OGGETTO Presentazione osservazione.

Progetto: Progetto di un impianto eolico denominato "Stella", costituito 7 aerogeneratori di potenza nominale pari a 4,5 MW, per una potenza complessiva dell'impianto pari a 31,5 MW, da realizzarsi nel Comune di Foggia (FG), con opere di connessione alla RTN ricadenti anche nel Comune di Lucera (FG). Codice pratica MY TERNA n. 202304243.

Codice Procedura: 11236

Allegato 3 – Planimetria con indicazione interferenza impianto eolico

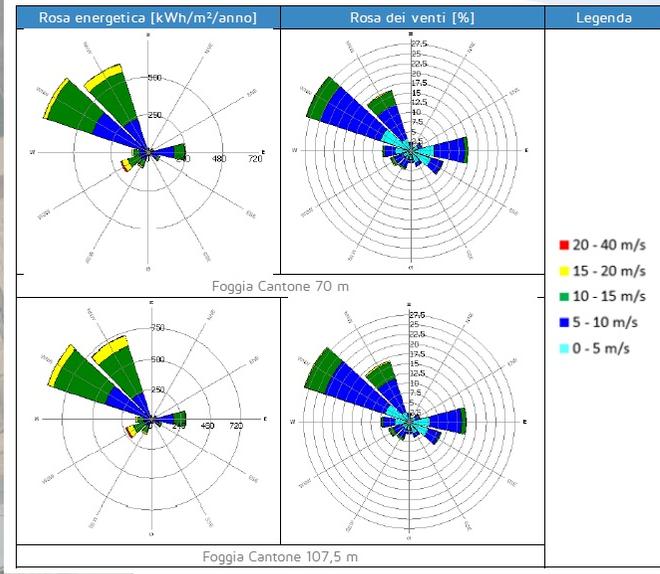
L'interesse della WIND ENERY LA ROCCA Srl alla formulazione delle presenti osservazioni trae origine dalla circostanza per cui il progetto oggettivato interferisce con il progetto nella titolarità della WIND ENERGY LA ROCCA Srl come da planimetria che si allega.

In particolare, premesso che secondo l'art. 3.2 lett. n) dell'Allegato 4 alle "Linee guida per l'autorizzazione degli impianti alimentati da fonti rinnovabili" di cui al DM del 10 settembre 2010 prevede che debba essere osservata una distanza minima tra le macchine degli impianti eolici di 5-7 diametri sulla direzione prevalente del vento e di 3-5 diametri sulla direzione perpendicolare a quella prevalente del vento, tale approccio di buona progettazione non è stato applicato dalla DESE srl alle turbine 01, 02, 04, 05 e 07 (rappresentate in verde nella planimetria Allegato 03), le cui torri sono state posizionate, rispetto alle torri del progetto della WIND ENERGY LA ROCCA Srl, a una distanza inferiore ai 5 diametri rispetto alla direzione prevalente del vento (WNW-NNW) e 3 diametri rispetto alla direzione perpendicolare. (vedi planimetria allegata buffer tratteggiato verde).

- di voler esprimere giudizio negativo di compatibilità ambientale sul progetto oggettivato ovvero di imporre alla Società DESE srl le modifiche necessarie a renderlo compatibile con il progetto della WIND ENERGY LA ROCCA Srl;
